ECH(PCI)BE-F7A 販売終了のお知らせ

ECH(PCI)BE-F7A と ECH-PCI-BE2-F7A の相違点

1) インレットの位置(寸法単位は、mm です。 図は、4 スロットタイプですが位置は同じです。)

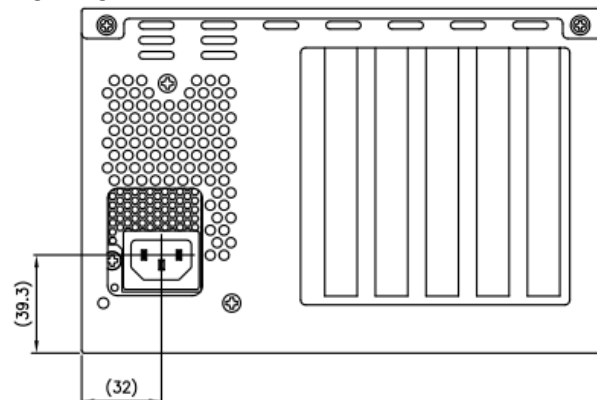
ECH(PCI)BE-F7A

ECH-PCI-BE2-F7A
